Oggetto: [ID_8753] GRAVINA DI PUGLIA (BA): progetto per la costruzione e l'esercizio di un impianto agrivoltaico, denominato "Lamatufara", di potenza nominale pari a 37,16 MWp, integrato con un impianto di accumulo di 20 MW/80Wh, e delle opere connesse e delle infrastrutture necessarie, da realizzarsi nel Comune di Gravina di Puglia (BA).

Richiesta di documentazione integrativa necessaria ai sensi dell'art. 24 comma 4 del Dlgs 152/2006

Fig. 3 Sovrapposizione delle Aree di impianto con le componenti di tutela del PPTR della Puglia.

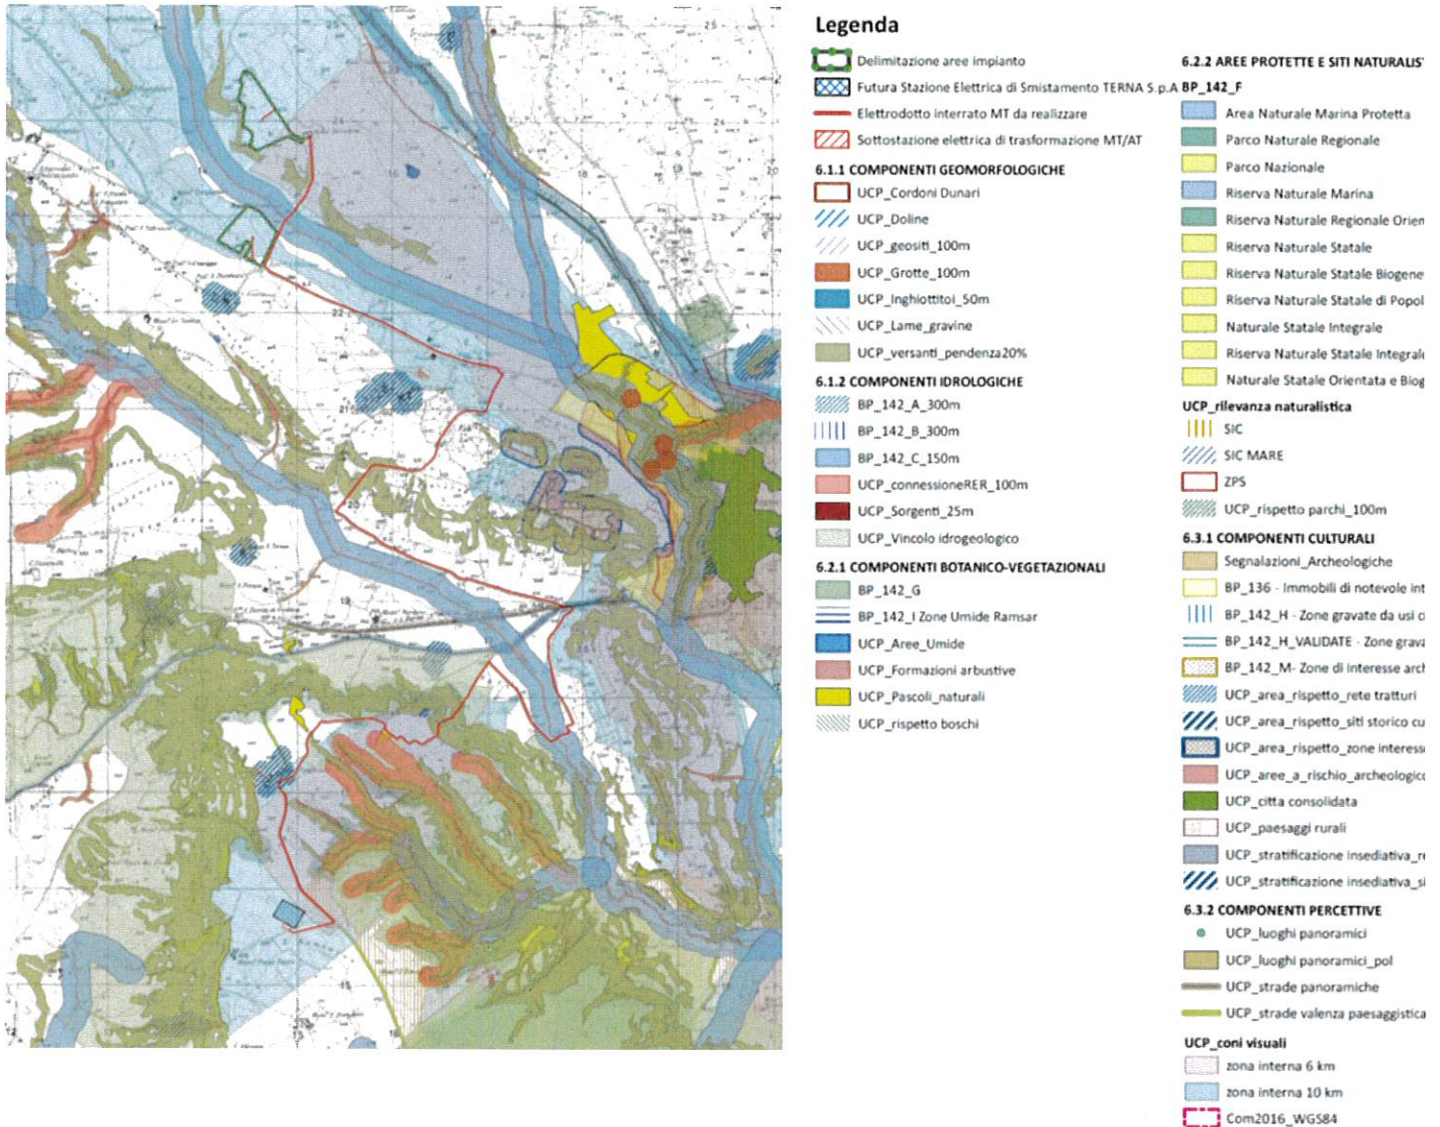
- l'area campi ricade nel vincolo UPC-coni visuali di fascia B e C;
- l'elettrodotto ricade nell'area buffer del bene monumentale "MASSERIA ZINGARIELLO";
- l'elettrodotto attraversa trasversalmente la sede tratturale Tolve-Gravina.»

1.1.c. In base al PPTR vigente l'impianto ricade all'interno del cono visuale della Gravina di Gravina in Puglia. Parte del campo A ricade nella fascia B mentre tutto l'impianto ricade nella fascia C.

L'allegato 4.4.1 - Linee guida energie rinnovabili parte 2 del PPTR stabilisce che nella fascia B siano ammissibili esclusivamente: "Impianti fotovoltaici realizzati su edifici o sulle loro pertinenze, [...] Impianti fotovoltaici con moduli ubicati al suolo con potenza massima pari a 20 kW".

Per la fascia C prescrive: "Impianti fotovoltaici realizzati su edifici o sulle loro pertinenze [...] Impianti fotovoltaici con moduli ubicati a suolo con potenza massima pari a 200 kW".

Fig. 4 Ingrandimento dell'estratto delle linee guida P.P.T.R. – punto 6.3.2 – Allegato cartografico Cono Visuali – Fasce di intervisibilità Le Gravine – Gravina in Puglia con indicazione della posizione dell'area impianto (Cerchio Rosso) (cfr Relazione paesaggistica Figura 32)

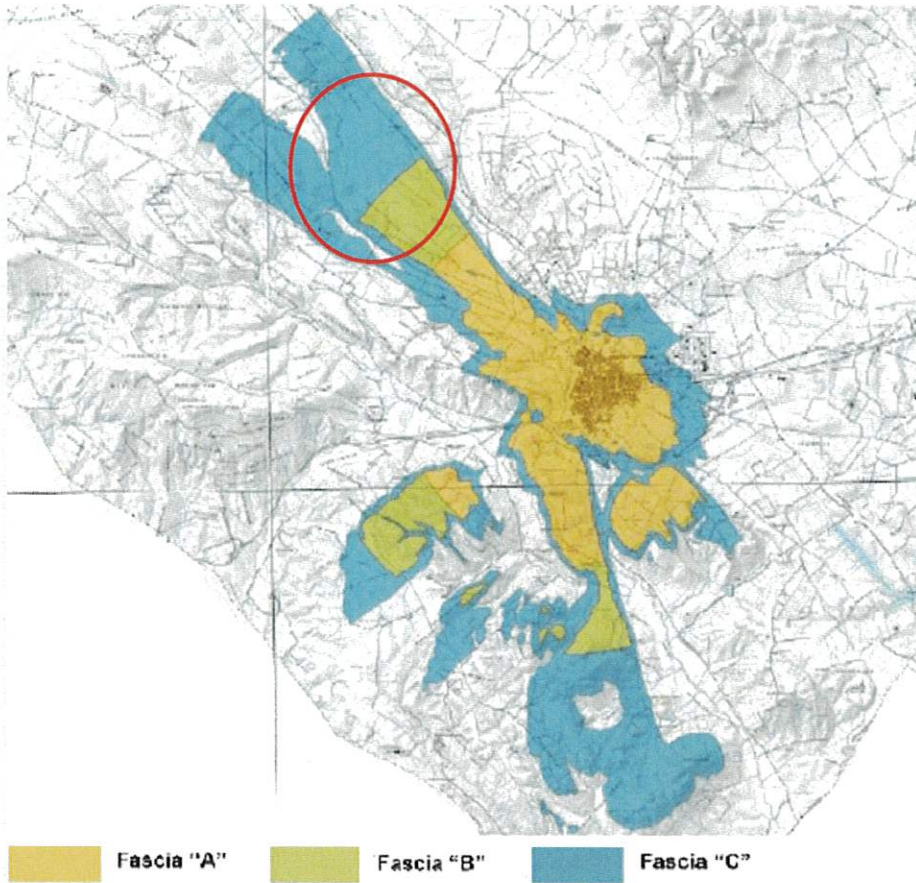
Per quanto riguarda l'interferenza visiva con le aree interessate dal cono visivo denominato "Le Gravine di Gravina", il Proponente afferma che: «Le risultanze delle analisi mostrano come le aree interessate dall'impianto non risultano visibili dal "Ponte dell'Acquedotto", quale centro del cono visivo riportato nel P.P.T.R., mentre risultano parzialmente visibili parti di impianto da alcune zone dell'abitato di Gravina in Puglia ritenute significative. Pertanto, escludendo l'intervisibilità dal "Ponte dell'Acquedotto" e vista l'interdistanza dell'ordine di 5/6 km, le altre parziali intervisibilità sono in parte mitigabili con l'introduzione delle fasce arboree perimetrali.
